VALORAÇÃO DA BASE REGULATÓRIA DE ATIVOS (BRA) DAS TRANSPORTADORAS DE GÁS NATURAL

CONTRIBUIÇÃO À CONSULTA PÚBLICA Nº 11/2026/ANP

7 de julho de 2026

QUADRO 3: COMPARAÇÃO ENTRE O OPEX ANP E O OPEX NTS (DURANTE O CONTRATO DE OPERAÇÃO COM A TRANSPETRO)

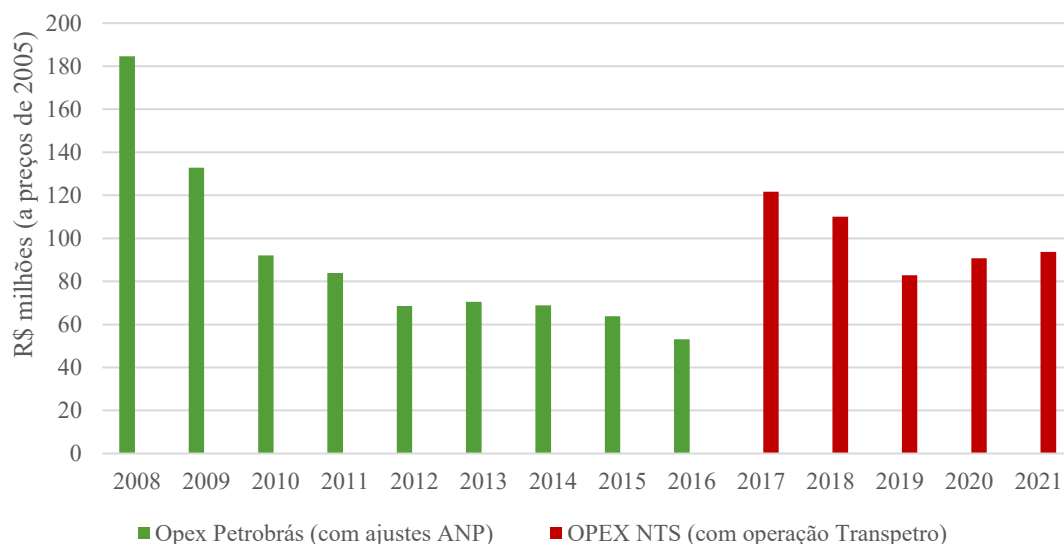
da ANP para os anos de 2012 a 2016. Tal subestimação induz a um menor valor de BRA ao final do cálculo do RCM.

QUADRO 8: ENDOGENIA DO RCM EM CICLOS TARIFÁRIOS BASEADOS EM RMP

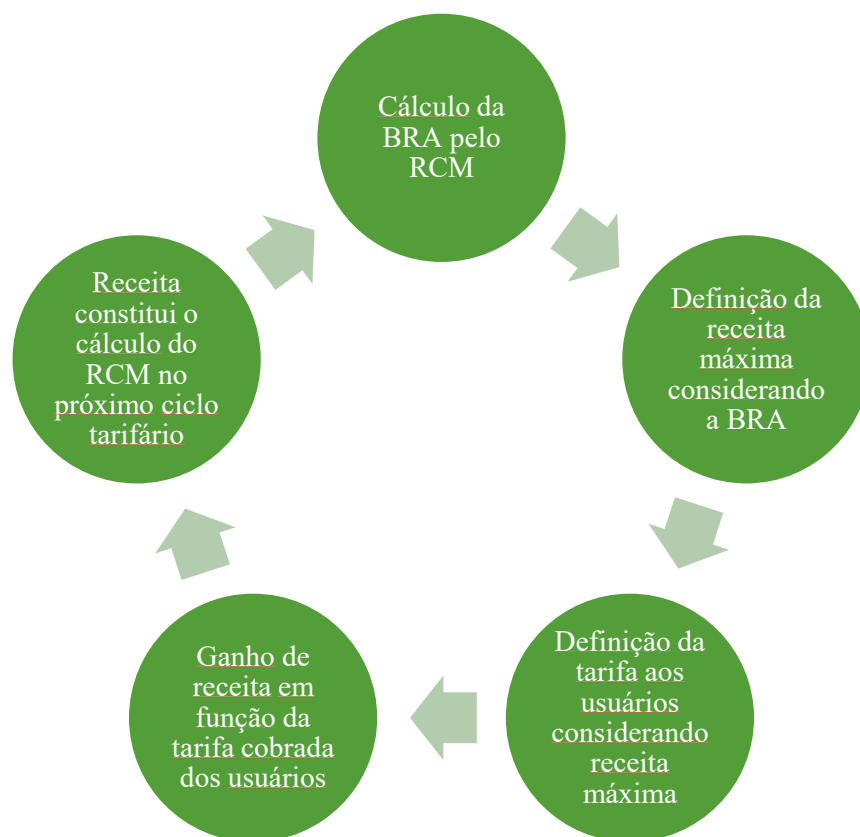
O RCM é incompatível com a lógica da regulação por receita máxima e cria uma autocorrelação temporal consigo mesmo. Lembra-se que a BRA calculada por esse método incide diretamente sobre a receita máxima regulada — e, por consequência, sobre a tarifa do usuário. Como as receitas contratuais integram o cálculo do RCM, devido à sua característica de retroagir, as tarifas definidas em um ciclo passam a influenciar o cálculo do RCM no ciclo seguinte, criando um encadeamento temporal entre a valoração da BRA e os sucessivos ciclos tarifários (Quadro 8).

QUADRO 9: SIMULAÇÃO DA BRA PARA EMPRESAS EFICIENTES E INEFICIENTES

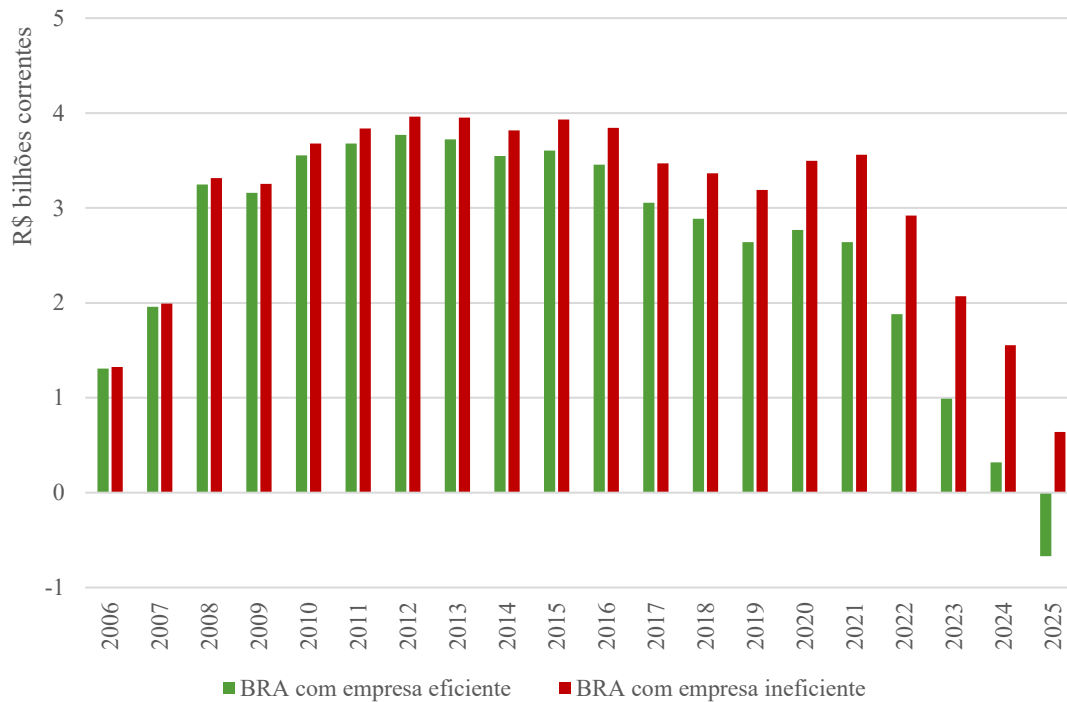
Talvez a mais perniciosa das características do RCM é contrariar a regulação por incentivos. Isso porque, sob esse método, a BRA prospectiva corresponde ao capital investido deduzido do retorno já recuperado pelo operador. Como custos operacionais e fiscais reduzem o retorno realizado, eles diminuem a parcela deduzida a título de capital recuperado e, assim, preservam uma BRA maior. O efeito é perverso: o operador menos eficiente (portanto, com maiores custos de capital) encerra o ciclo com base de ativos mais elevada e, portanto, carrega uma BRA maior para a RMP, gerando tarifas maiores. Como o OPEX também compõe diretamente a receita máxima, a ineficiência exerce dupla pressão de alta sobre a tarifa — pelo custo reconhecido e pela BRA ampliada – e o RCM tende, por isso, a elevar as tarifas ao usuário.

O Quadro 9 ilustra esse efeito: construído a partir do modelo de RCM aplicado pela ANP, utiliza dois níveis distintos de custos operacionais, evidenciando a sensibilidade da BRA — e, por extensão, da tarifa — a parâmetros que se encontram sob influência do próprio operador. Ao final (2025), a empresa eficiente encontra-se com uma BRA negativa (portanto, nula), enquanto a empresa ineficiente ainda possui BRA para ser considerada na RMP.
